改善箇所説明図

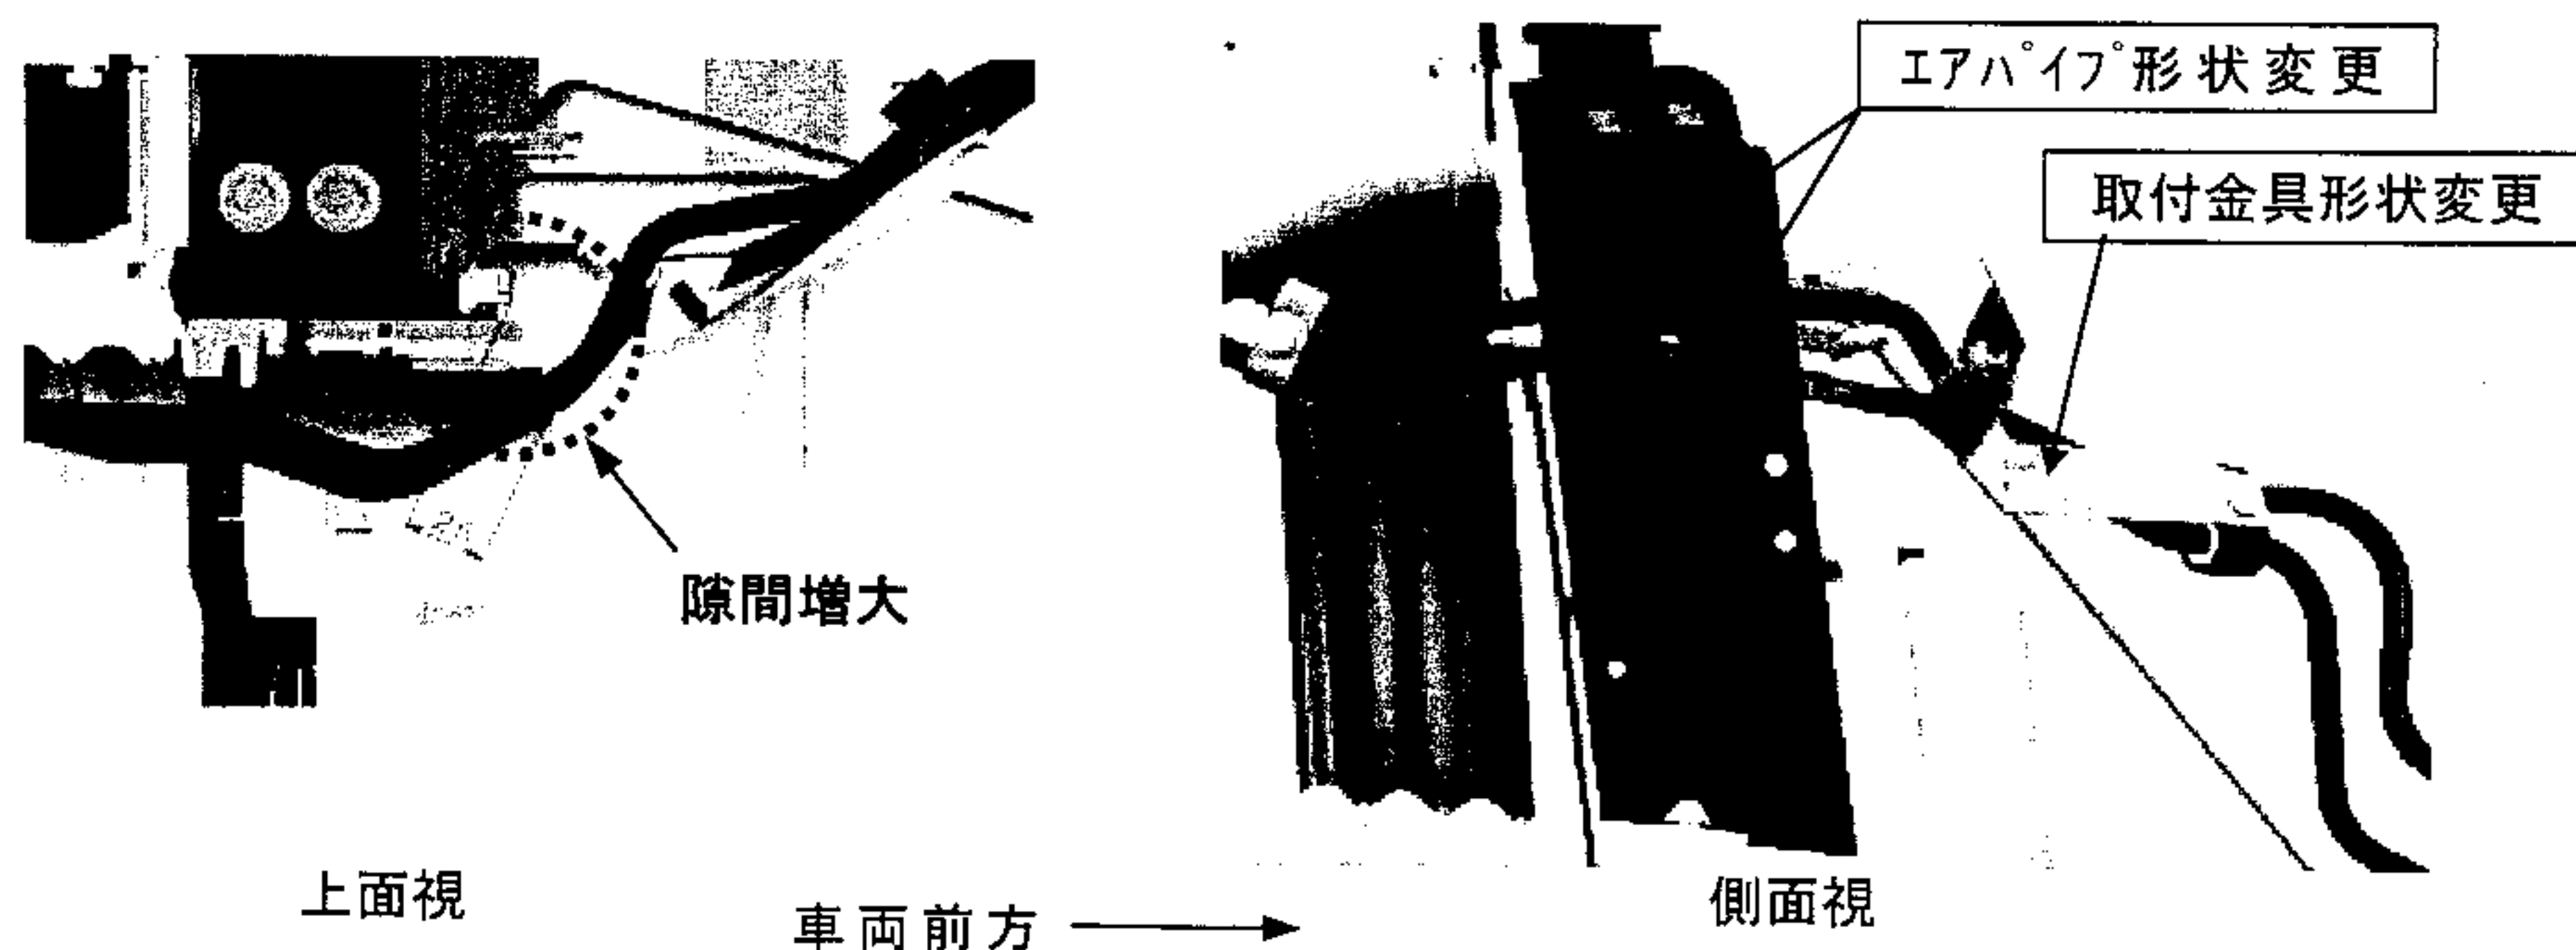
駐車ブレーキを操作するバルブ(ハンドコントロールバルブ)に接続しているエアパイプとラジエータの支持金具を取付けているボルトとの隙間が不適切なため、走行中に当該パイプとボルトが干渉するものがある。そのため、そのまま使用を続けると当該パイプに穴が開いてエアが漏れ、最悪の場合、駐車ブレーキが予期せず作動するおそれがある。

全車両、当該ハンドコントロールバルブに接続しているエアパイプ(2本)及びパイプ取付金具を対策品と交換する。

識別：作業完了車には、パイプ取付金具に約Φ10 mmの白ペイントを塗布する。
